# Port de Cherbourg Extension Nord du quai des Flamands

Mémoire en réponse au PVS du commissaire enquêteur du 10 avril 2026

**FIGURE 111 : GISEMENT DE COQUILLE SAINT-JACQUES**

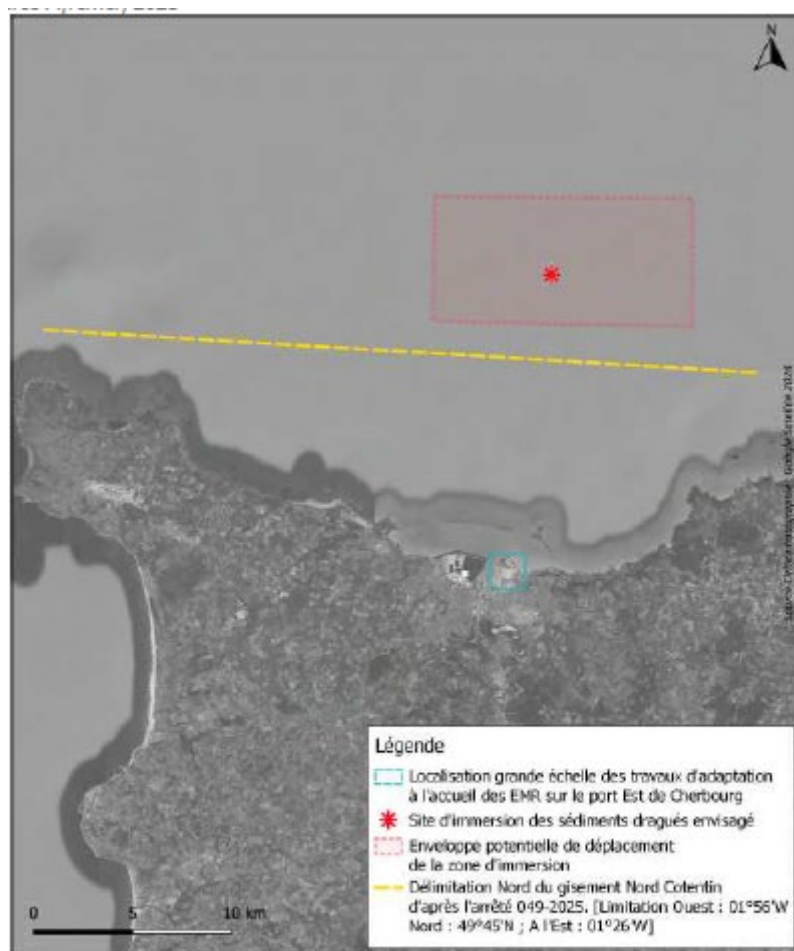
Par courrier du 7 avril 2026, le CRPMEM de Normandie exprime ses inquiétudes vis à vis du projet, lesquelles ont fait l'objet d'échanges lors de la Grande Commission Nautique du 11 décembre 2025. Les thématiques abordées dans le courrier DU CRPMEM sont rappelées. Les éléments de réponses sont apportés à chacune des thématiques.

Le gisement de coquille St Jacques exploité par une partie des navires ne se situe pas dans la zone de travaux que ce soit pour les dragages ou les clapages. Les zones de pêche à la coquille sont rappelées sur la cartographie ci-dessous, extraite de l'étude d'impact. Le site d'immersion des sédiments se situe en dehors du gisement Nord-Cotentin (défini dans l'arrêté 049-2025. Aussi, le chantier n'aura pas d'impact direct sur l'exploitation de la ressource

Les sédiments, qui ne présentent pas de pollution avérée et sont donc immergeables réglementairement, seront repris par des courants orientés Est-Ouest. Les panaches turbides se situeront donc au nord du gisement Nord-Cotentin, sans incidence indirecte (via les matières en suspension) sur la croissance des coquilles, et donc sur l'activité halieutique.
